INFORMAČNÍ BULLETIN

Týká se: Vyjímání a montáže pojistek pístního čepu u motorů M 4-III, M 6-III, M 332 a M 337.

Důvod: Vážné závady zaviněné pojistkami pístního čepu po předepsané částečné revizi motorů u uživatele.

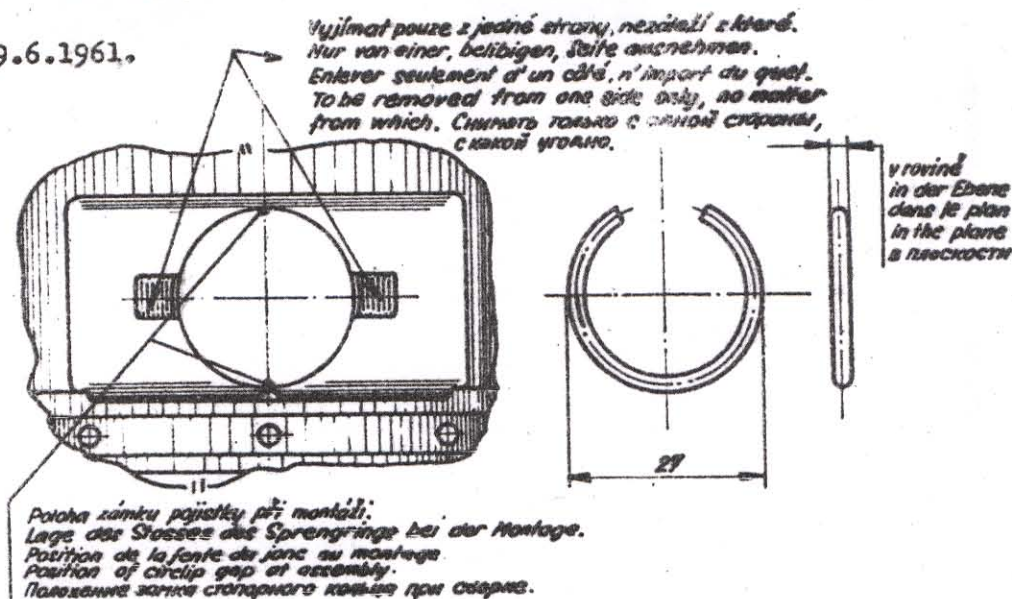
Opatření: Demontáž pístních pojistek provádějte šroubovákem se zaoblenými hranami a pouze z jedné strany, jak je uvedeno na obrázku. Při vyjímání pojistky se nesmí pomáhat pojistce v dalších místech šroubovákem, aby se nepoškodil zbytečně píst. Před novým namontováním pojistky, tuto zkontrolujte. Pojistka ve volném stavu musí mít rozměr 27 mm, musí být rovinná a nesmí se žádným způsobem opravovat! Při montáži musí být zámek pojistky v ose pístul.
Nevyhovuje-li pojistka těmto podmínkám nutno ji nahradit novou. Montáž /naražení/ pojistky provádějte pouze předepsaným narážčem č.v. Z2-01503-00.
